**AKCE:** **Stavební úpravy a modernizace IVUC Astorka,  
Novobranská 691/3, Brno**

**STUPEŇ DOKUMENTACE:** DOKUMENTACE PRO STAVEBNÍ POVOLENÍ  
DSP – **Dodatek č.1**

**ČÁST DOKUMENTACE:** **SO01 – ASTORKA  
D.1.3 – POŽÁRNĚ BEZPEČNOSTNÍ ŘEŠENÍ**

## Dodatek č.1

EVIDENČNÍ ČÍSLO:	20514011-3-SD001/D.1.10x		ČÍSLO VÝKRESU:	02	
			REVIZE:	A

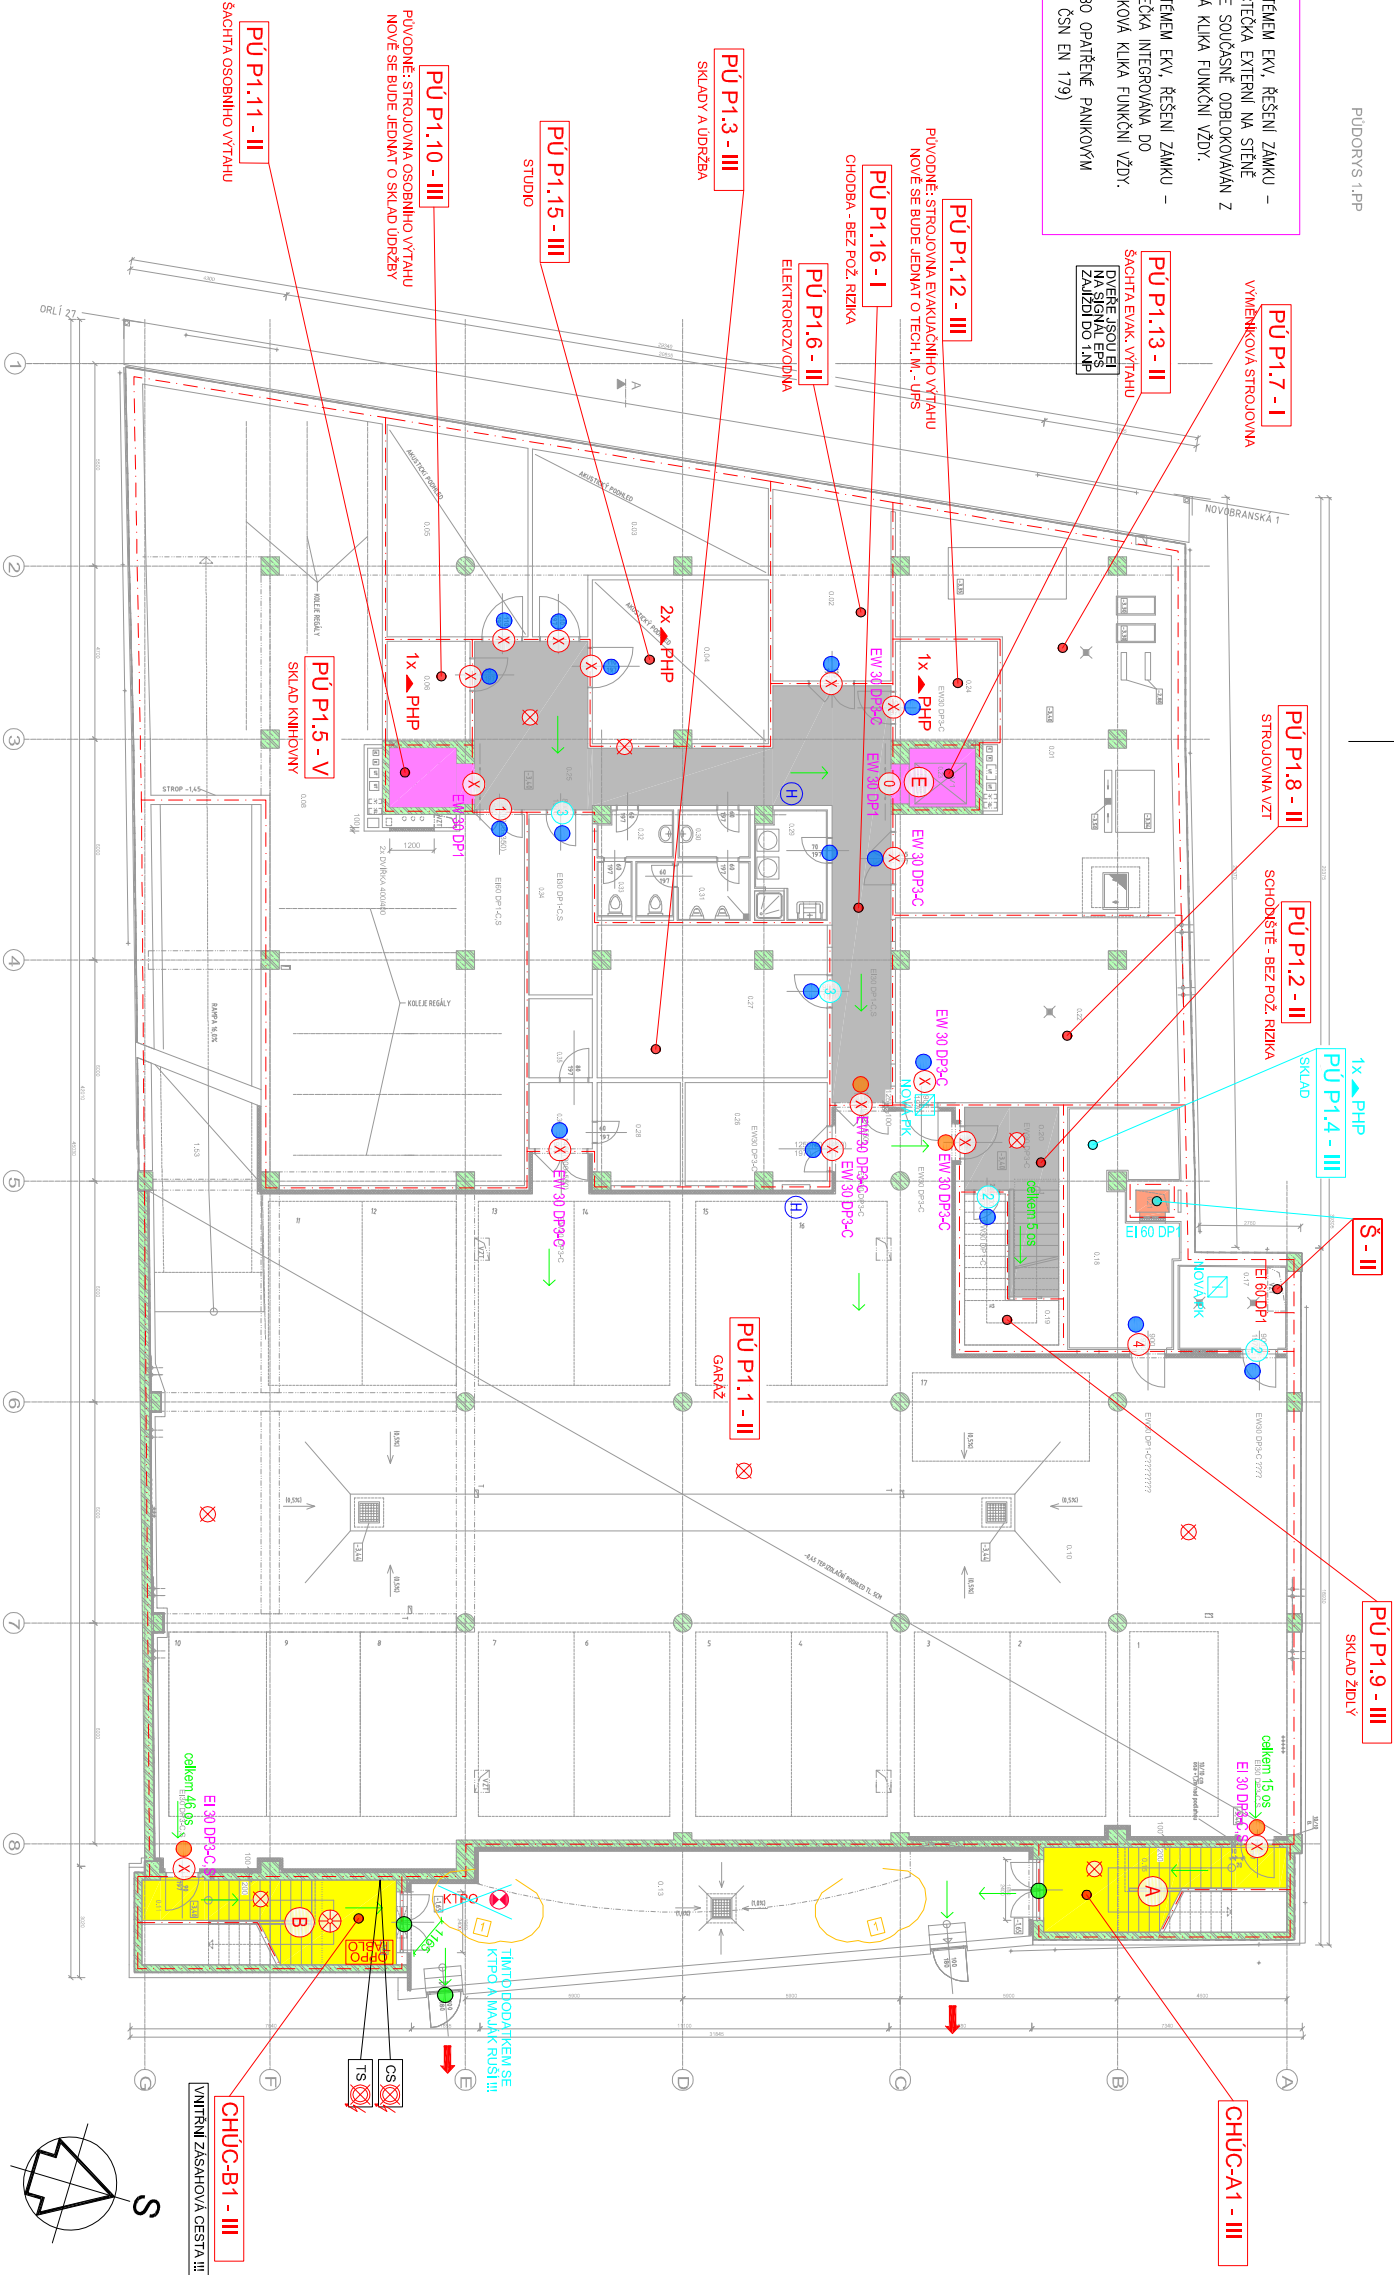
**PÚ P1.4** – sklad a kolárna

*Pozn.: Ruší se sklad popelnic a nově zde budou kola a provozní sklad. SPB se nemění.*

Nový sklad a kolárna (PÚ P1.4) je bez trvalého výskytu osob. Evakuace je i nadále vyhovující.

PROJESE:	D.1.3 - POŽÁRNÍ BEZPEČNOSTNÍ ŘEŠENÍ	
ZÁKAZOVÉ ČÍSLO:	20514011-3	
DATUM:	09/2022	
FORMÁT:	2 x A4	
KOPIE:	2	
MĚŘÍTKO:	1:150	
VÝKRES:	PŮDORYS 1.NP	
DODATEK Č.1

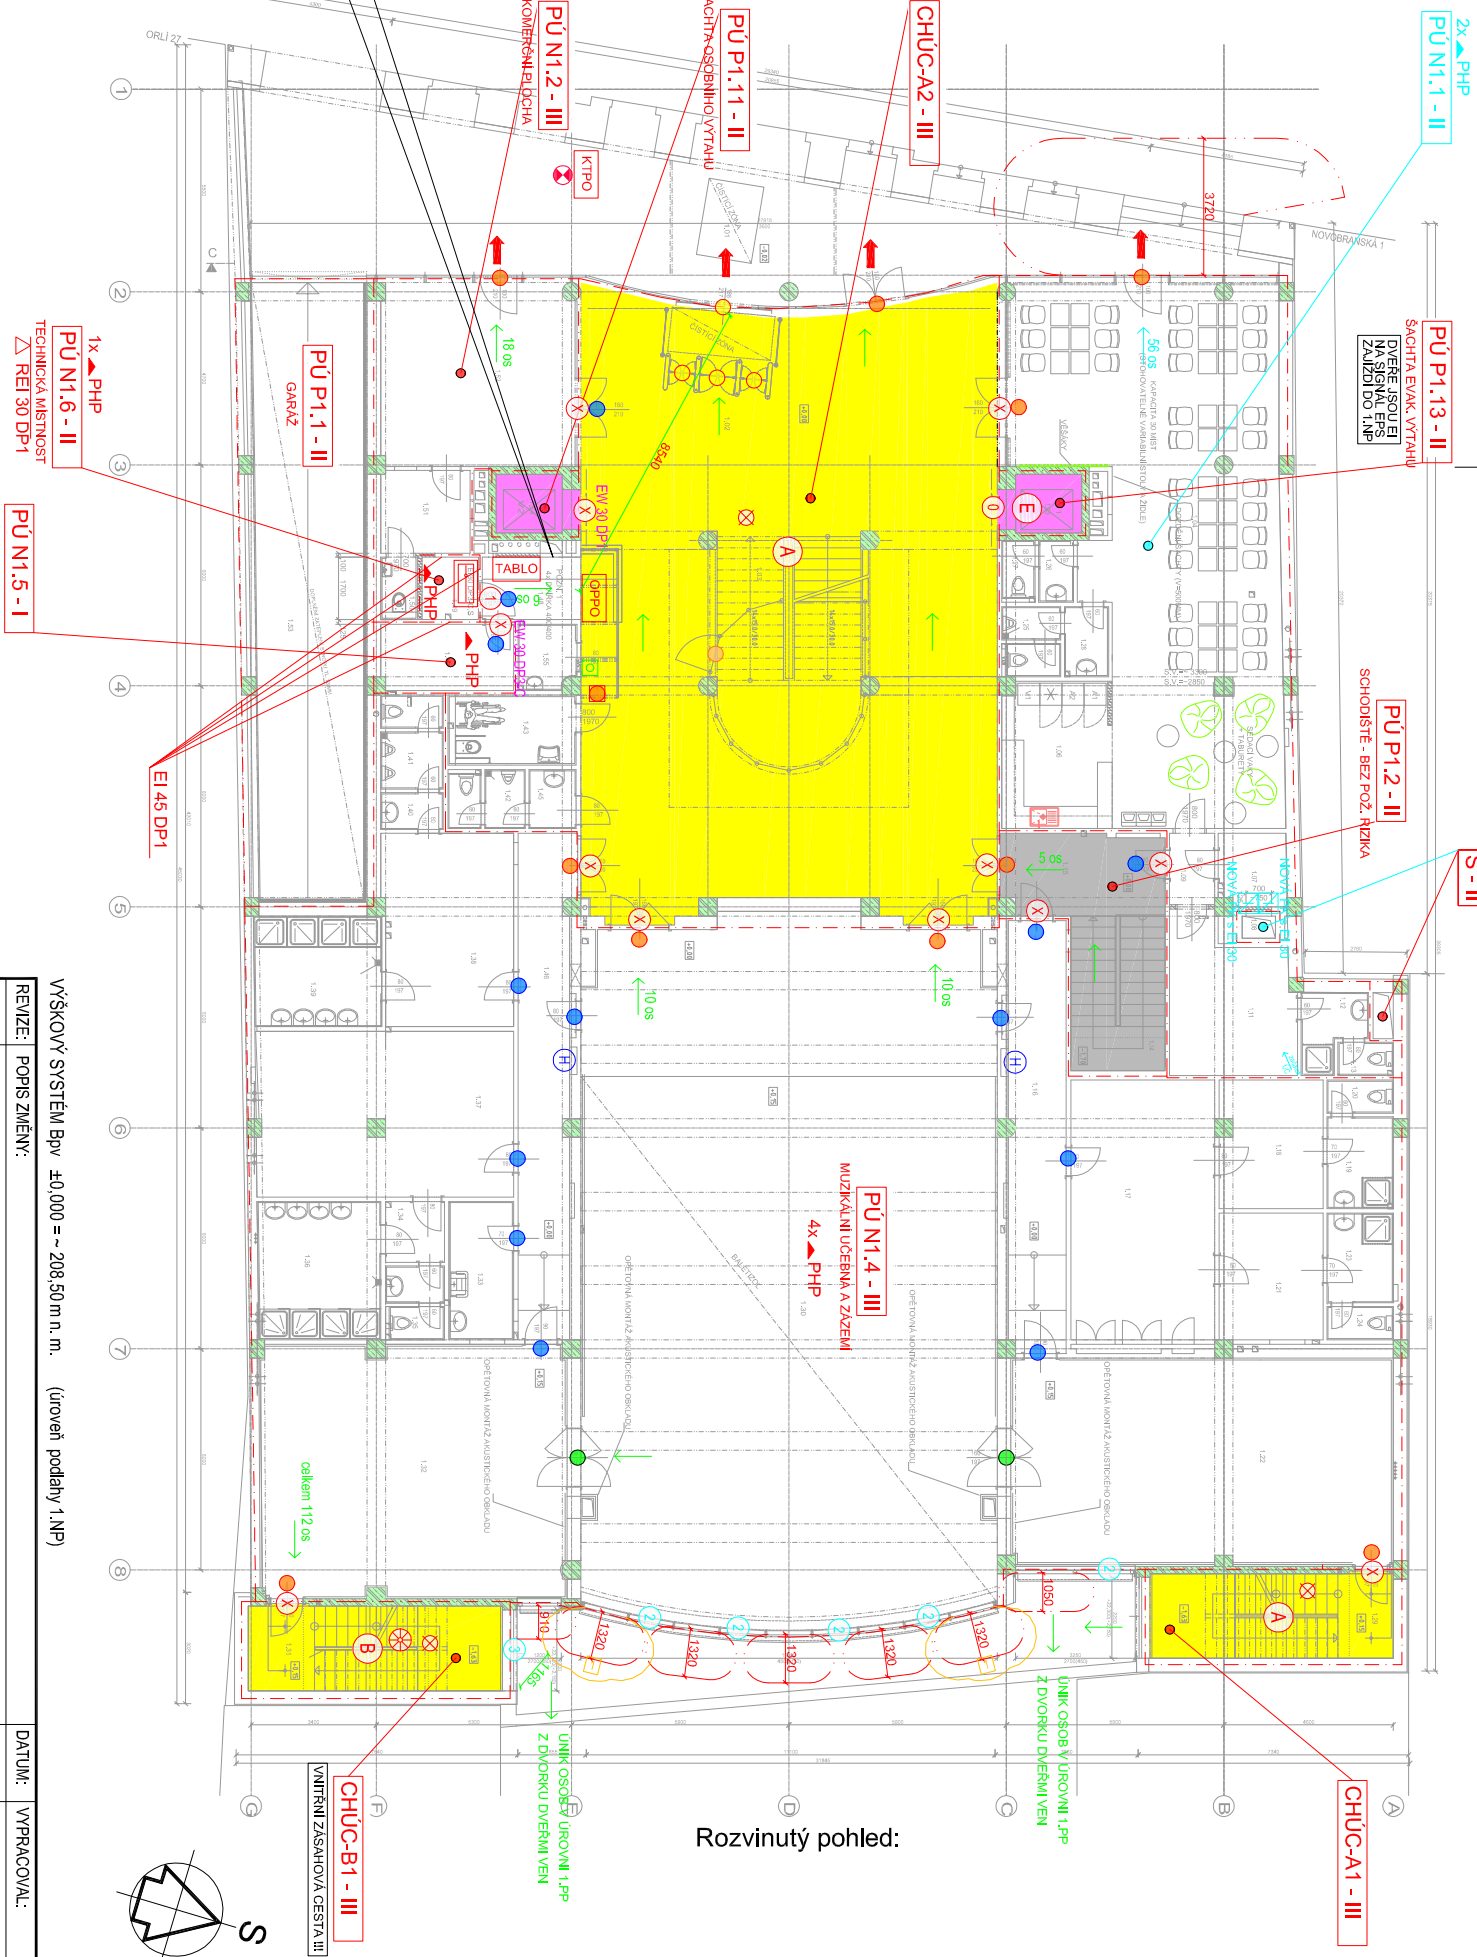
PÚ N1.1	– přednášková místnost se zázemím	II. SPB
<i>Pozn.: Mění se účel – původně snackbar se zázemím a nově přednášková místnost (zasedací místnost) se zázemím. SPB se nemění.</i>		
PÚ N1.2	– komerční plocha se zázemím	III. SPB
PÚ N1.4	– muzikálové učebny a zázemí	III. SPB
PÚ N1.5	– velín	I. SPB
PÚ N1.6	– technická místnost	II. SPB

V nové přednáškové místnosti (PÚ N1.1), původně se jednalo o bar, se nově uvažuje dle ČSN 73 0818 Tab. 1, pol. 1.2 s max. 56 osobami ( $83,62 \text{ m}^2 / 1,5 = 56 \text{ os.}$ ). Sociální zázemí, včetně šaten a kuchyňky je využíváno těmi stejnými osobami (v souladu s čl. 6.2 ČSN 73 0818). Původně se z požárního úseku evakovalo až 46 osob. Dochází k nárůstu osob. Uvažuje se s únikem v jednom směru, což je v souladu s Tab. 17 povoleno (max. 120 osob v PÚ).

**Evakuace osob je i nadále vyhovující, viz výpočet níže.**

ČÍSLO VÝKRESU:	05	REVIZE: A

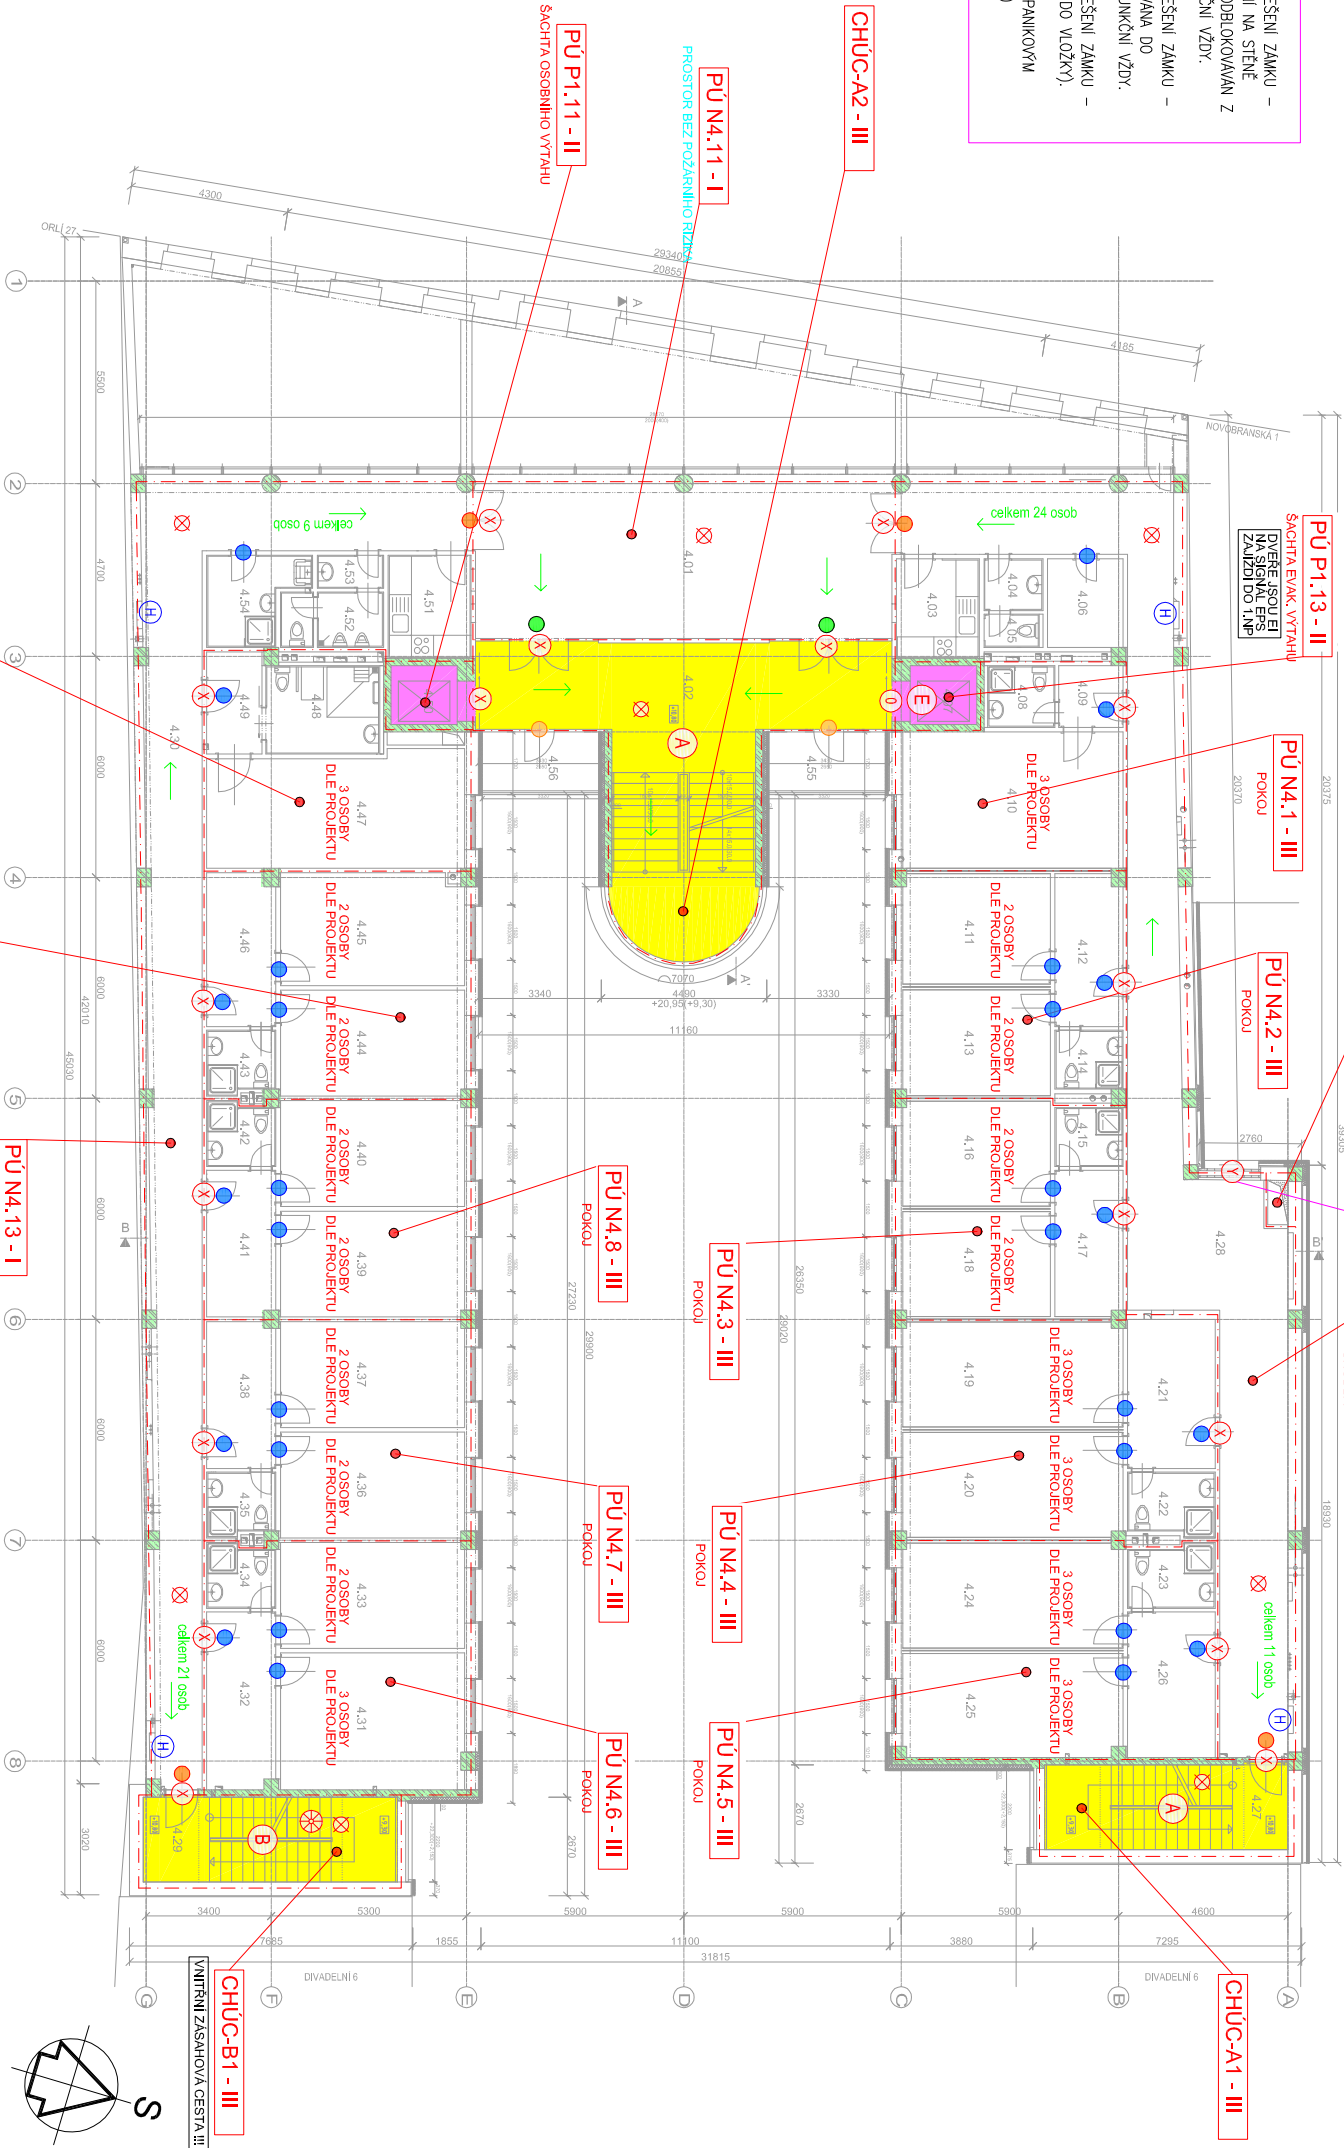
**V.3.NP** vzniká nový požární úsek => prostor bez požárního rizika (z m.č. 3.01). Stěny, ohraničující daný požární úsek, musí mít požární odolnost EI 45 DP1, resp. EI 30 DP1. Stávající stěny splňují požární odolnost na 45 minut. Pouze příčka mezi m.č. 3.01 a m.č. 3.59 musí být nahrazena příčkou s požární odolností. Pravděpodobně se bude jednat o systémovou **SDK stěnu s požadovanou požární odolností EI 30 DP1. Požární odolnost**

V 3.NP vzniká nový požární úsek => prostor bez požárního rizika (z m.č. 3.01). Nový požární uzávěr musí mít požární odolnost **EW 30 DP3-C**.

V 3.NP se upouští, z čelní strany, od nutnosti instalace/ověření požárního fixu, který by tvořil požární pás, podrobněji viz kap. 6.1.

NOVÝ POŽÁRNÍ FX: EW 30 DP3

NOVÝ POŽÁRNÍ UZAŘEČ (VÝMĚNA): EW 30 DP1
